工程指示 / 要求簡箋(E.I.)

工程指示編號：EI / 1978 / 24 修改版次：-
 工程編號 ：J - 858 工程名稱 ：將軍澳日出康城 LP-11
 工程項目 ：Glass Cladding 地盤吊運用 鐵件 (12件) (導向威也)
 收件人 ：Maggie 發件人 ：Ant Yeung 日期：25/01/2024

鐵巴駁導向威也

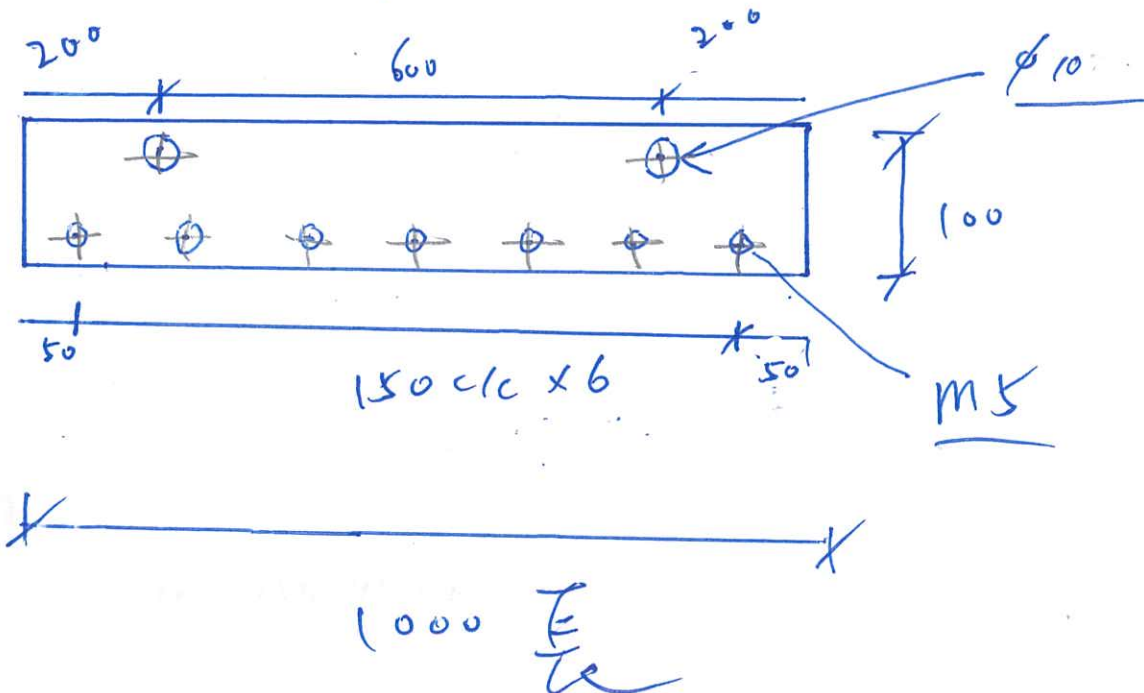
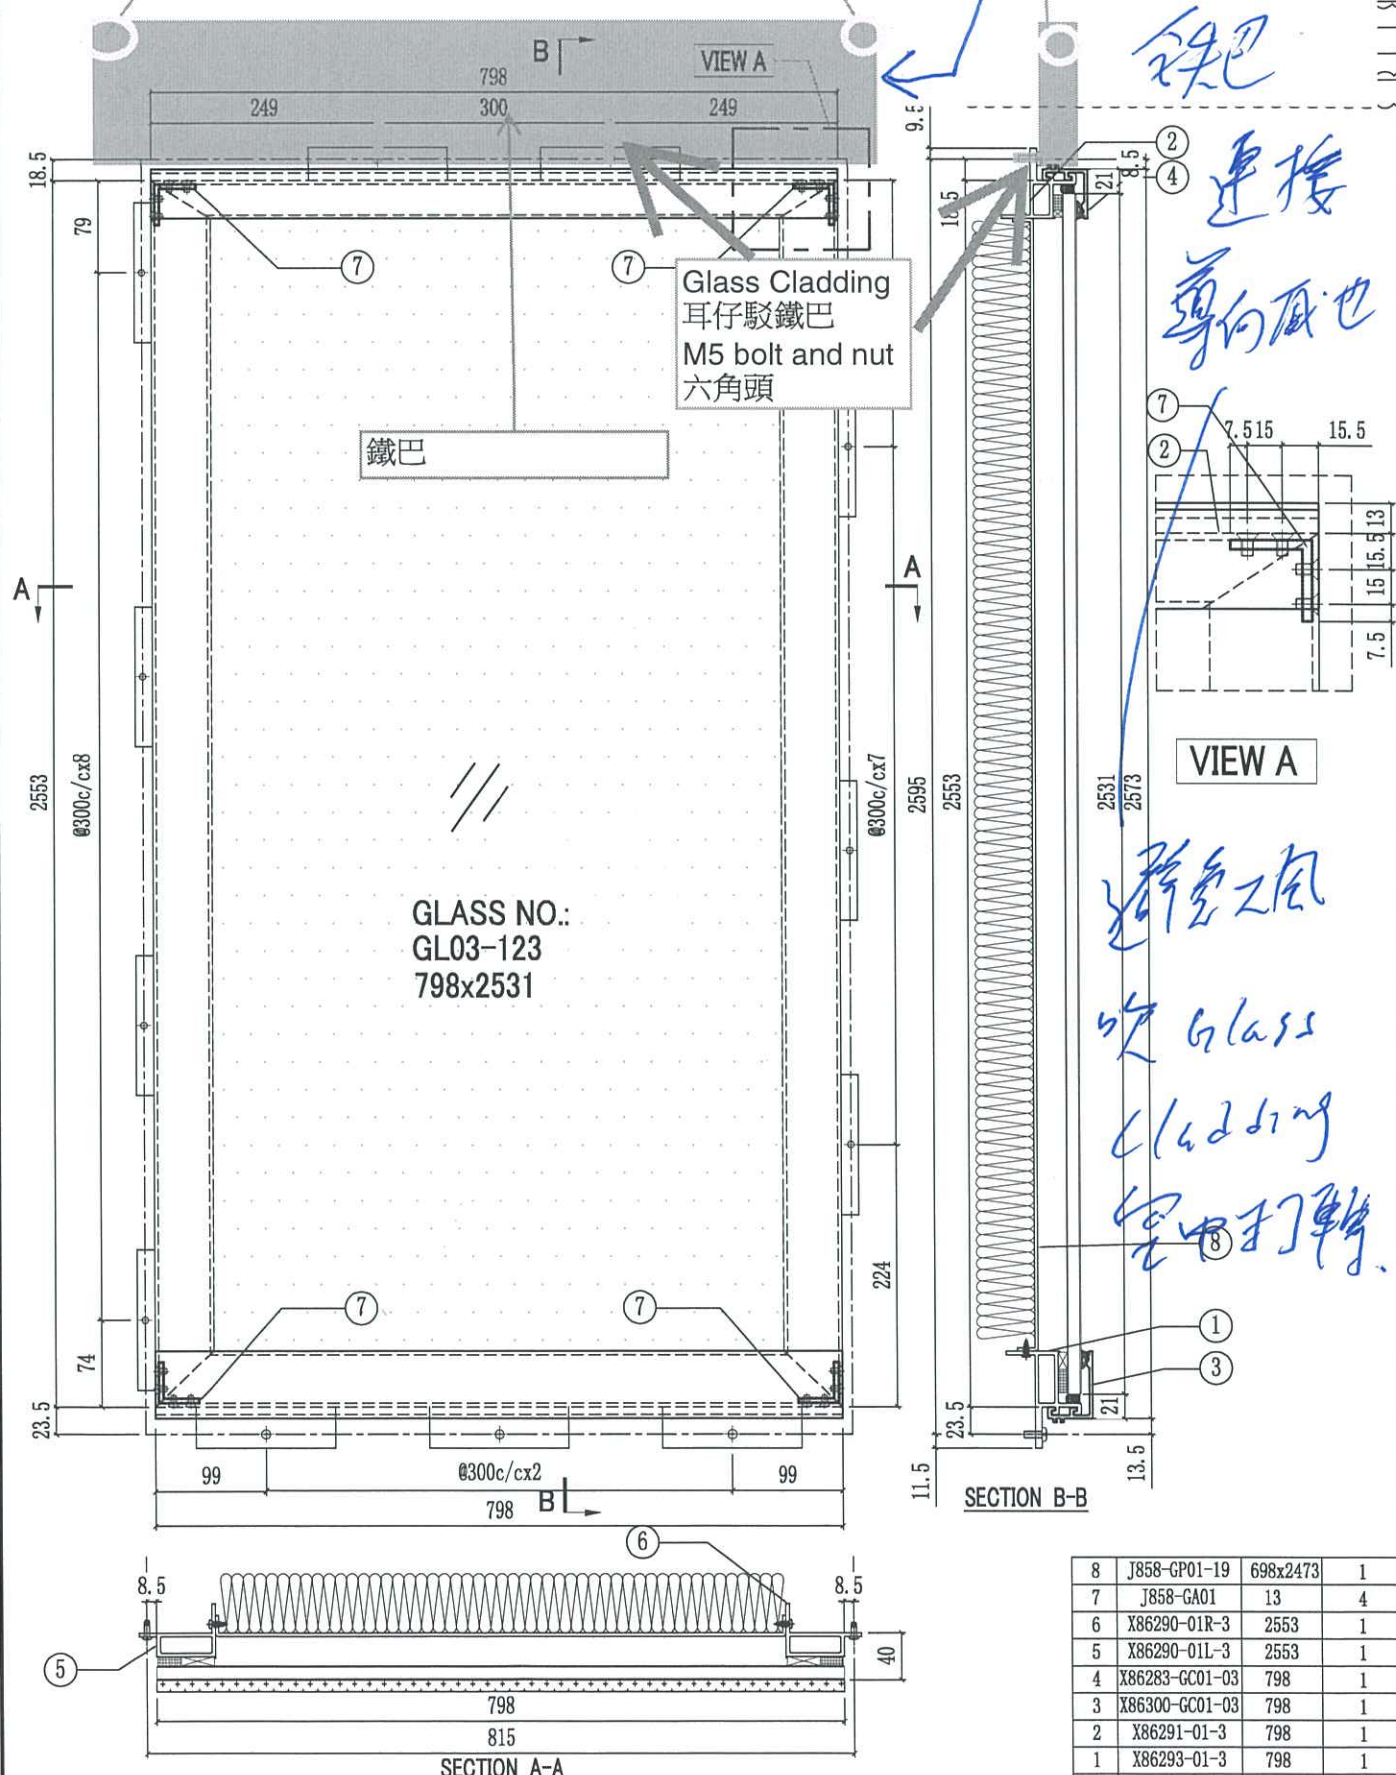
因應工地風勢強烈，中層位置的風力會導致 Glass Cladding 玻璃件在空中打轉。做成危險。也有機會碰到已安裝的 Glass Cladding 玻璃件，做成損壞。

為加強吊運安全，需用導向威也。作為輔助，非主力吊運

請按加工圖生產鐵件送地盤使用。供 Glass Cladding 修在鐵巴上。而鐵巴連接導向威也。

黑鐵油紅丹：100x5mm 厚, L=1000mm 長

每座 4 件，共 12 件

物料: 100 x 5 mm 厚铝板, 铝铁, 油缸.

编号: GC - Bar

L = 1000 mm 长

共 12 条
(每座 4 条)
